Ministero dell' Ambiente e della Sicurezza Energetica

Parere n. 504 del 4 settembre 2023

<p>Progetto:</p>	<p><i>Procedimento di Verifica Varianti art. 169, c. 4, del D.lg. 163/2006 per quanto applicabile all'art. 216, c. 27, del D. Lgs. 50/2016</i></p> <p><i>Progetto esecutivo Variazione delle geometrie di tracciato delle rampe per la realizzazione del nuovo autoporto, quale risoluzione di interferenza, nei Comuni di San Didero e Bruzolo</i></p> <p>IDVIP 10125</p>
<p>Proponente:</p>	<p>Tunnel Euralpin Lyon Turin SAS</p>

Figura 4 – Assi di Tracciamento PE Variante

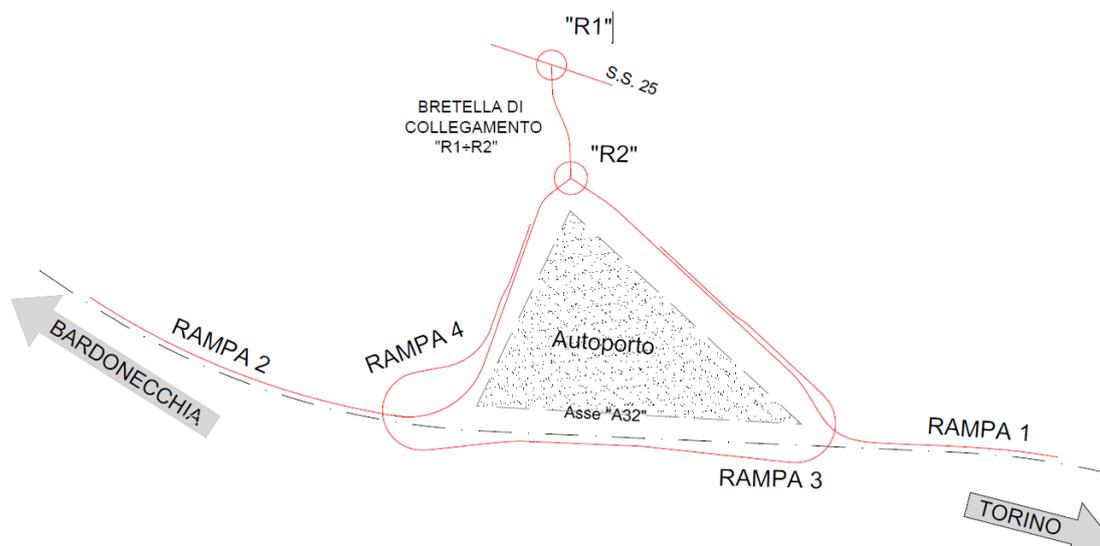
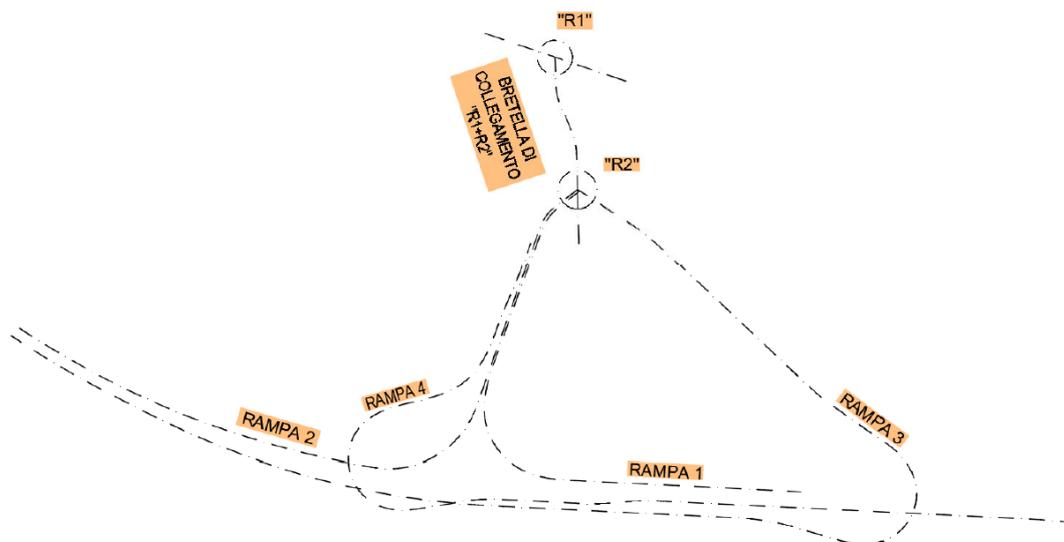
Per maggiore chiarezza delle modifiche introdotte in termini geometrici sulle singole rampe (al fine di eliminare le deroghe di tracciato), il Proponente riporta la geometrizzazione degli assi di tracciamento così come previsti nei Progetti Definitivo/Esecutivo (vedi Figura 3) e nel Progetto Esecutivo di Variante (vedi Figura 4).

Dal confronto tra le immagini dei tracciamenti presentato dal Proponente, si rileva che tutte le rampe a nord della carreggiata di salita (dir. Bardonecchia) rimangono geometricamente all'interno delle aree già acquisite. La rampa n. 2 non ha subito nessuna modifica mentre la rampa n.1 nel PE Variante è stata traslata verso ovest (in direzione Bardonecchia); ciò non comporta problemi in quanto la stessa è sostanzialmente a raso rispetto alla piattaforma stradale, andando evidentemente a collegarsi con il piazzale di progetto. Le rampe nn. 3 e 4, invece, nel PD/PE avevano un tratto di scambio in parallelo alla A32, mentre nel PE Variante (Figura 4) sono distinte. Ciò determina l'introduzione di una opera d'arte aggiuntiva senza però nessuna modifica alla organizzazione dei flussi di traffico in ingresso e in uscita dalla carreggiata di discesa (dir. Torino).

Figura 5 – Planimetria di inquadramento Variante

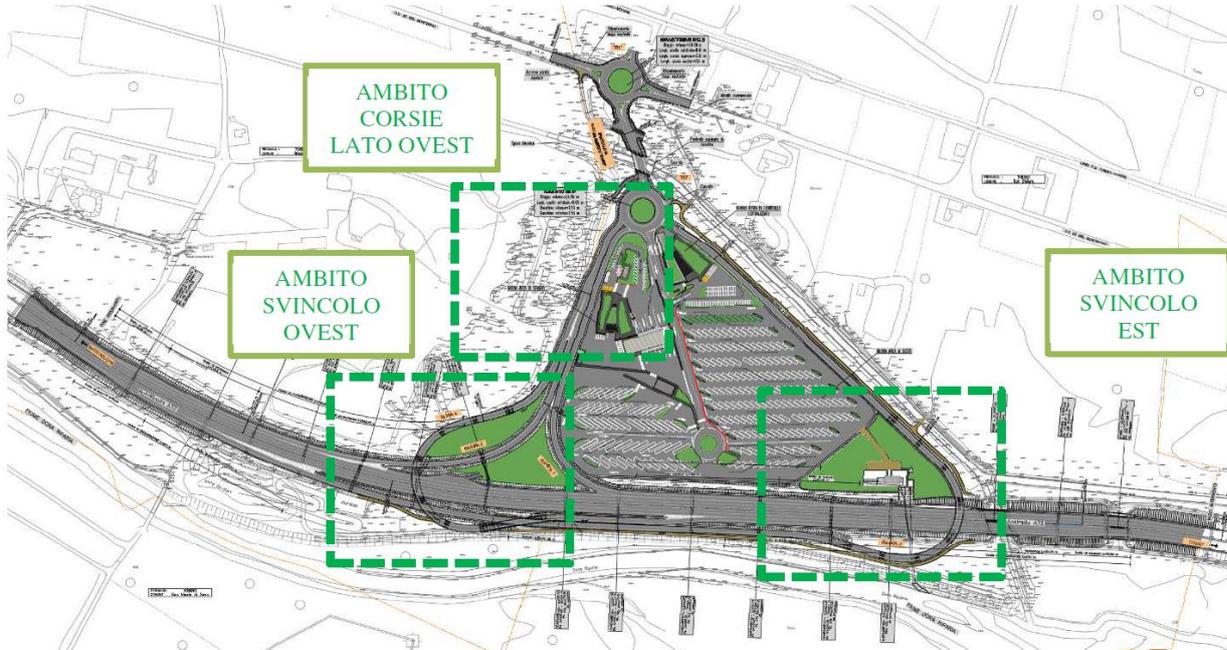
In maggior dettaglio, sono stati individuati tre principali ambiti di intervento:

- ambito dello svincolo ovest, riguardante le rampe e i sovrappassi di uscita dall'autoporto;
- ambito svincolo est, riguardante le rampe e sovrappassi di ingresso all'autoporto;
- ambito corsie lato ovest, riguardante le corsie di collegamento tra le rampe 4 e 2 di reimmissione nell'autostrada e la rampa 1 di diversione in direzione Bardonecchia.

Figura 6 – Ambito svincolo Ovest. Sovrapposizione tra PE approvato (in verde) e Variante (in blu)

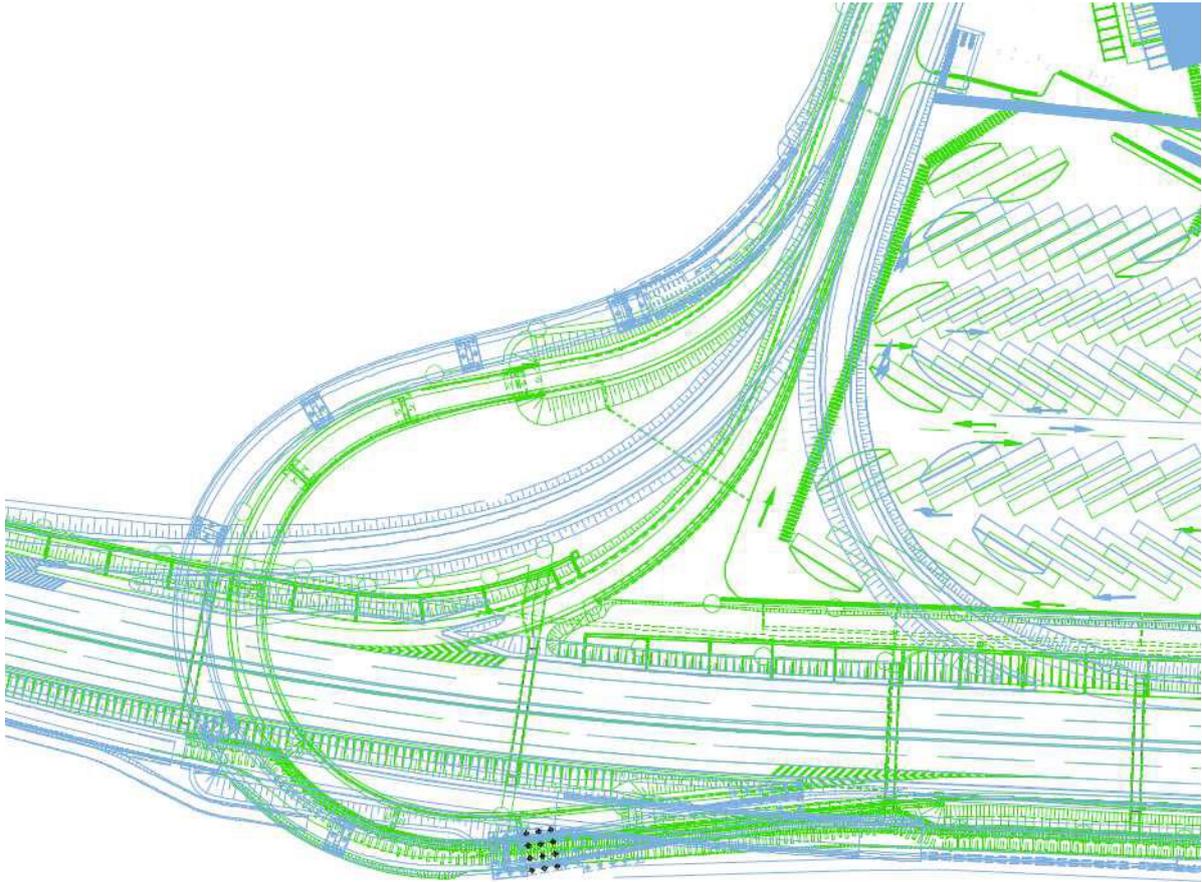
Relativamente all'ambito dello svincolo ovest il Proponente riporta che le modifiche apportate con la Variante nell'ambito dello svincolo ovest riguardano:

- La rampa 1 di diversione in direzione Bardonecchia (freccia rossa nella immagine seguente) risulta essere l'elemento di maggiore differenziazione dal PE, il quale prevedeva il posizionamento della stessa nell'ambito est. La nuova geometria prevede una diminuzione dell'area destinata all'Autoporto di circa 2000 m² nel settore sud-ovest, con una conseguente rielaborazione della configurazione delle opere a verde nell'ambito ovest (svincolo e corsie).

- La rampa 2 di immissione in direzione Bardonecchia (freccia rossa nella immagine seguente) viene spostata verso nord-ovest di circa 20 m occupando l'area centrale dello svincolo, allontanandosi dal piazzale dell'autoporto;

- La rampa 4 e il relativo sovrappasso di immissione nell'autostrada in direzione Torino (freccia blu nella immagine seguente) si spostano mediamente di 12 m verso ovest. Con la nuova geometria, il sovrappasso è lievemente più alto (di circa 40 cm). Il Proponente segnala altresì l'introduzione di un muro di contenimento nel rilevato della rampa (freccie magenta).

Figura 7 – Ambito svincolo Est. Sovrapposizione tra PE approvato (in verde) e Variante (in blu)

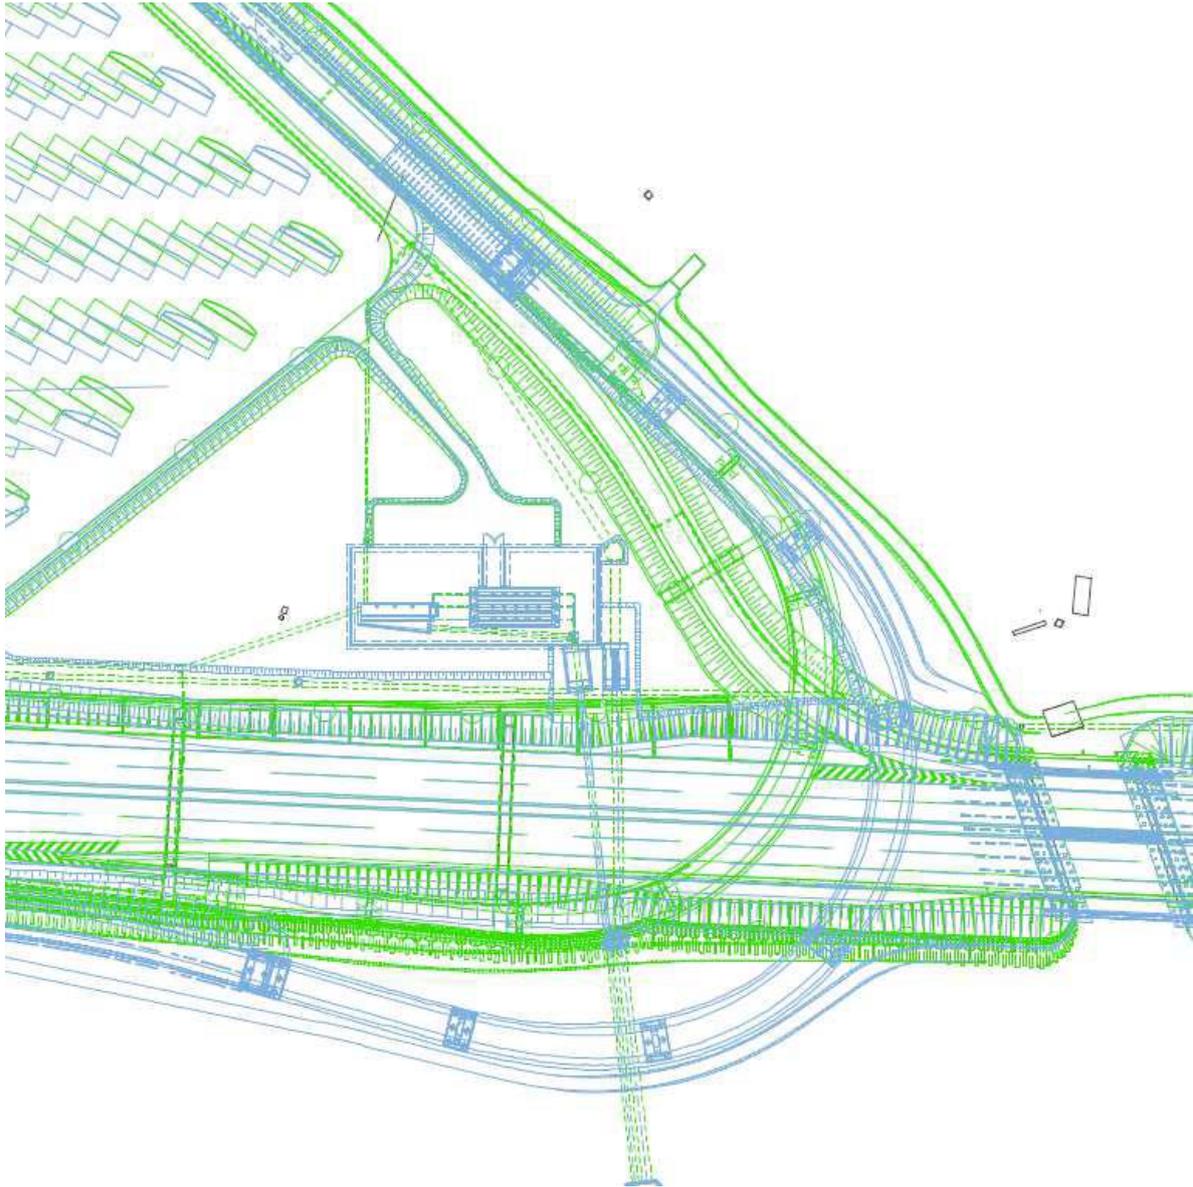
Relativamente all'ambito dello svincolo est il proponente riporta che le modifiche apportate con la Variante nell'ambito dello svincolo est riguardano:

- La rampa 1 di diversione in direzione Bardonecchia, come precedentemente descritto, risulta essere collocata nel settore ovest.
- La rampa 3 di diversione dall'autostrada in direzione Torino (freccia rossa nella immagine seguente) si sposta mediamente di 25 m verso sud-est. Con la nuova geometria, il sovrappasso è lievemente più alto (di circa 30 cm). Il Proponente segnala altresì l'introduzione di un muro di contenimento nel rilevato della rampa (freccia magenta).

Figura 8 – Ambito corsie lato ovest. Sovrapposizione tra PE approvato (in verde) e Variante (in blu)

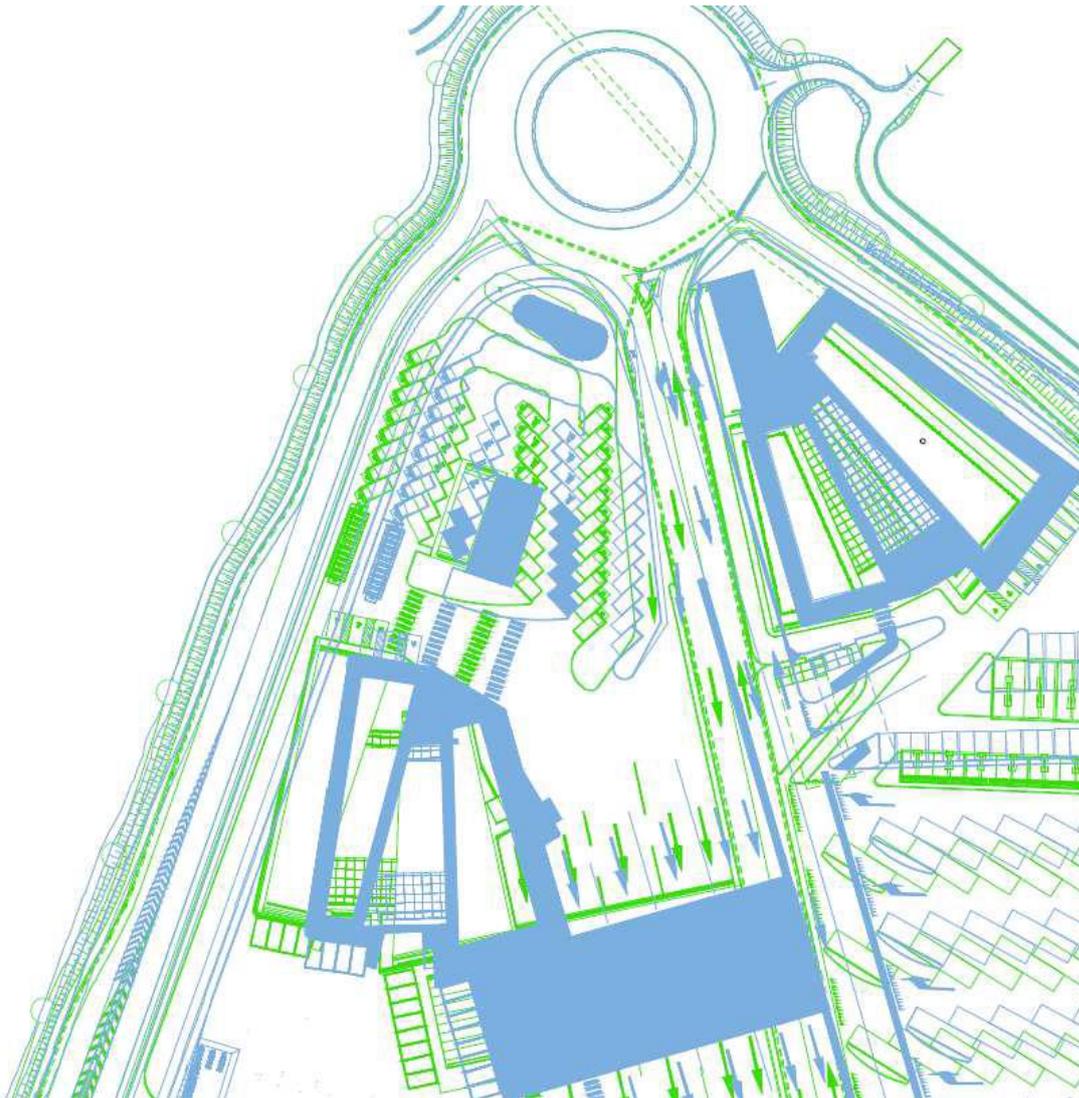
Relativamente all'ambito delle corsie lato ovest il proponente riporta che le modifiche apportate con la Variante nell'ambito lato ovest sono principalmente legate alla variazione geometrica della rampa 1. Lungo il lato ovest dell'autoporto sono quindi presenti due corsie in collegamento con alla rotatoria R2, delle quali la corsia in ingresso (freccia rossa nell'immagine seguente) occupa una porzione di area precedentemente adibita all'autoporto. La diminuzione areale del settore ovest ha determinato una redistribuzione degli spazi interni, in particolare la nuova geometria prevista dal progetto di Variante presenta una roto-traslazione dei fabbricati di servizio in direzione sud-est senza variazioni volumetriche degli stessi.
